AKCE PROCHÁZKA S BÍLOU HOLÍ NUSLE 21.5.2024

foto 1

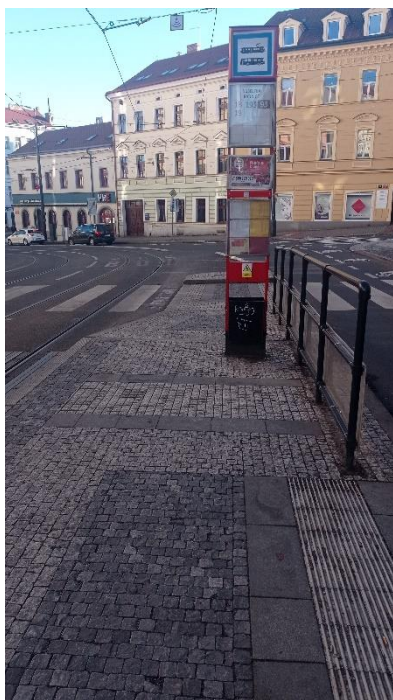
Nedostatky: Velká délka umělé vodící linie v ostrůvku, nedostatečný odstup od hrany vozovky, navazující zábradlí v černé barvě je nekонтastní (fota 1, 2)

foto 5

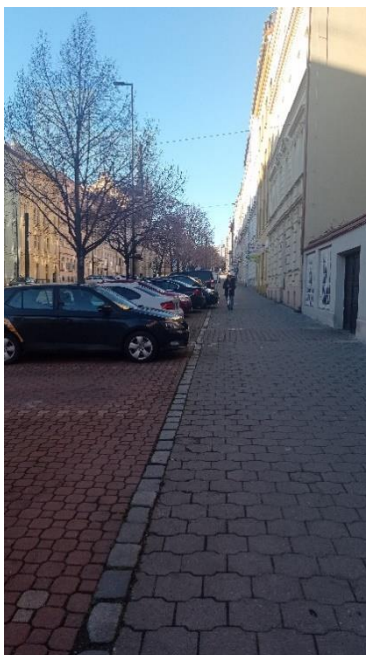
Přístup chodníkem s bariérami zaparkovaných vozidel, bez vyznačení hranice parkování, bariéry v přirozené vodící linii podél fasády (foto 5), zastávkový označnick bez signálního pásu (foto 6), hrana chodníku s proměnlivou výškou bez varovného pásu, s nerovným povrchem (foto 7), přístřešek bez kontrastního vyznačení prosklených stěn (foto 8).
